Bebauungsplan Urdorf II

Deckblatt Nr. 1

Bebauungsplan „Urdorf II“ in Stephansposching Änderung durch Deckblatt Nr. 1

Lageplan (ohne Maßstab)

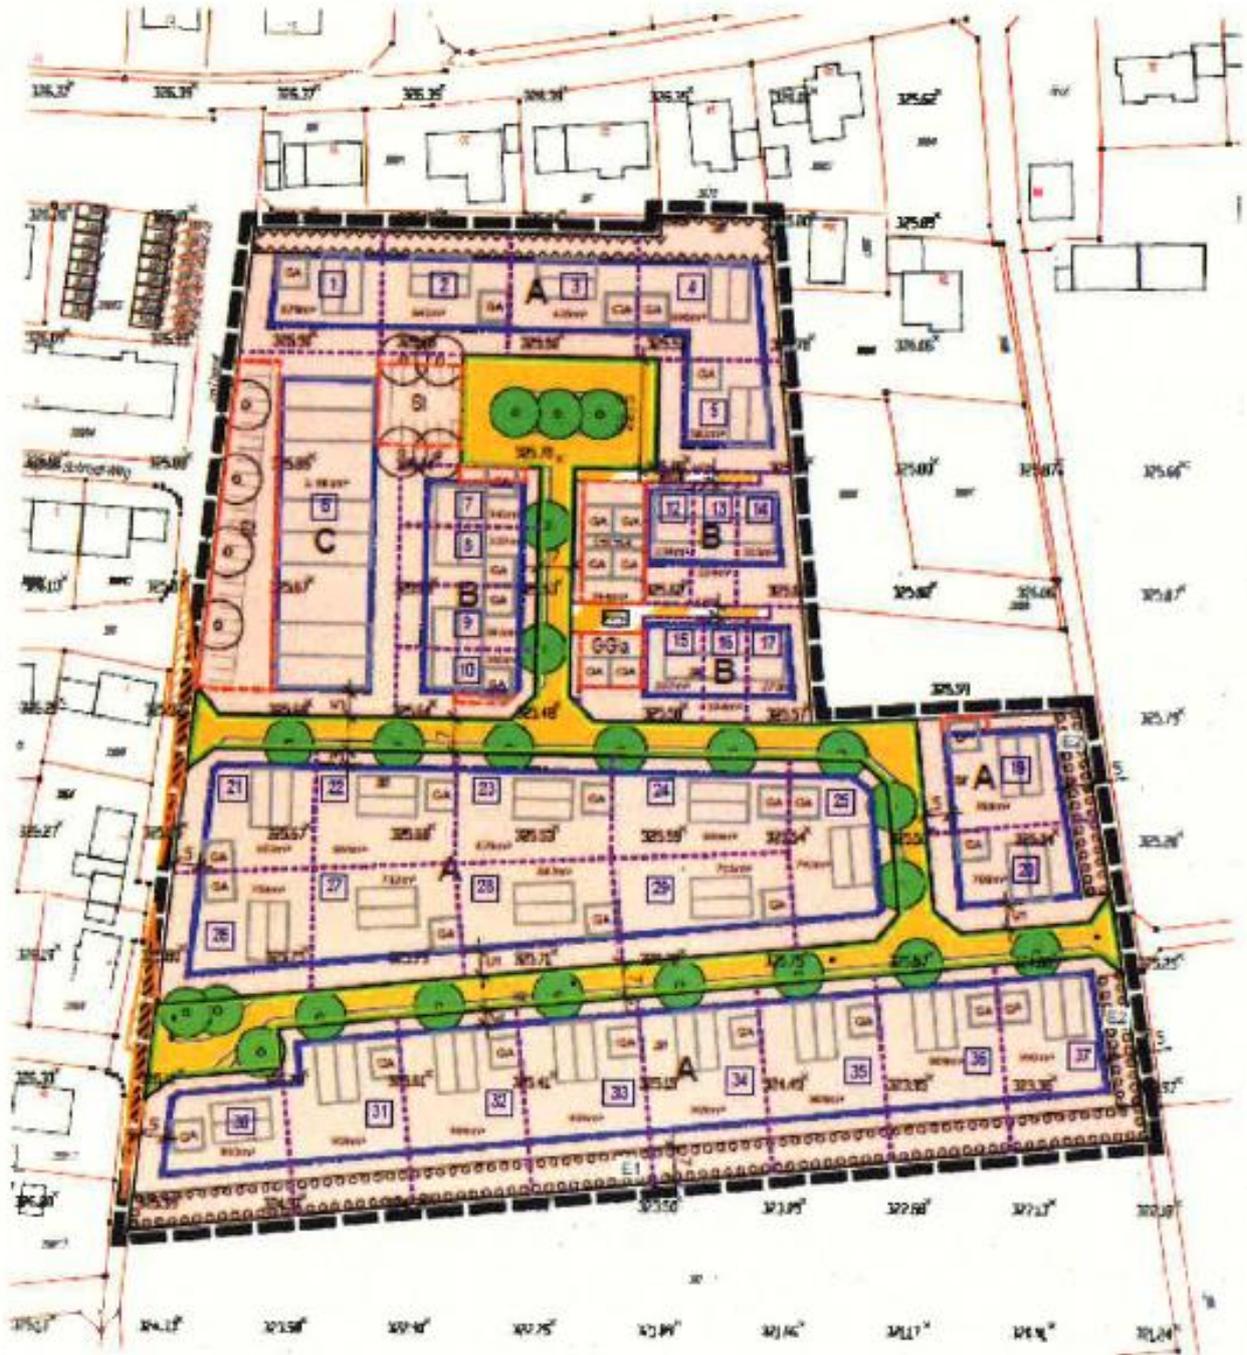
Ziffer II.3.3 Bauweise, Baugrenzen:

St nur Stellplätze ***auch mit Schutzdächern (Carports)***

Ziffer III.1.1.2 Wandhöhe für Hauptgebäude:

Im Bereich C ist eine maximal zulässige traufseitige Wandhöhe mit 6,50 m zugelassen
